Estado do Rio de Janeiro
PREFEITURA MUNICIPAL DE CANTAGALO
Setor de Licitações

Cantagalo, 27 de abril de 2022.

Acusamos o recebimento do pedido de esclarecimento em relação ao certame licitatório nº 019/2022 na modalidade de Tomada Preço, cuja finalidade é Contratação de empresa especializada em serviços de construção de contenção em gabião às margens da Avenida Manoel Pinto Vilela Neto - Bairro Parque das árvores - Cantagalo-RJ, formulado pela RICON Geologia e Construção Civil Ltda, e após análise da equipe técnica da SMOSP, apresentamos as seguintes considerações.

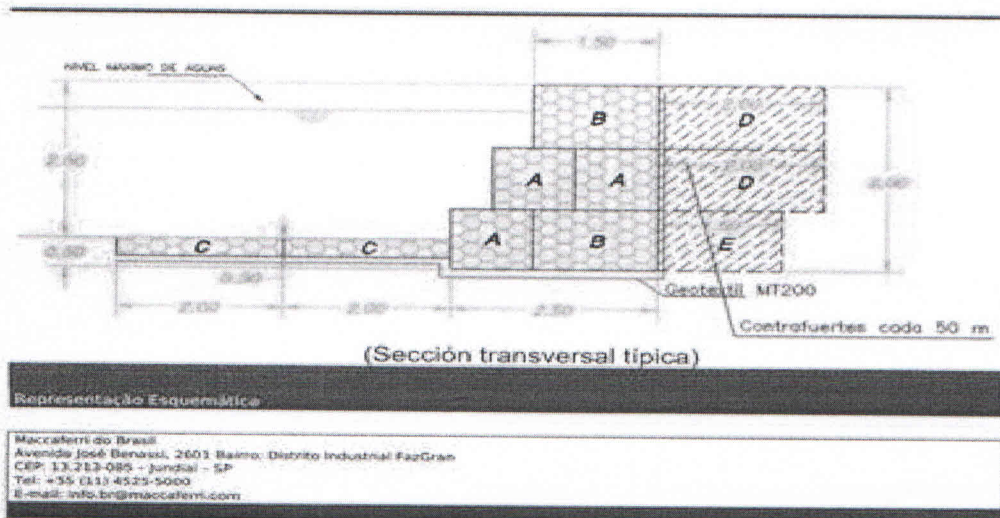
2- Item 3.0 – gabião:

No projeto o colchão reno e parte do gabião caixa estão sendo assentados afogados. Normalmente estas peças são assentadas acima do nível d'água. Abaixo do nível d'água é colocado o lastro de rachão, que não consta do projeto.

Em consulta a Maccaferri, Sr. Fernando em relação ao projeto do gabião comentou: "Em relação ao projeto eu colocaria o colchão reno na frente. Acho que o lastro de racha na base é de grande importância".

R – A empresa sequer fez afirmações, limitando-se a tentar invalidar o projeto apresentado usando uma possível preferência de um profissional de uma empresa fornecedora.

A empresa Ricon diz que "normalmente" o gabião é utilizado fora do nível d'água, me soou absurdo, pois uma das principais aplicações de gabião é justamente em obras hidráulicas, Ressalto que para as caixas que trabalham em contato com a água é necessário que o arame seja revestido. Segue exemplo extraído de manual da empresa MACCAFERRI:
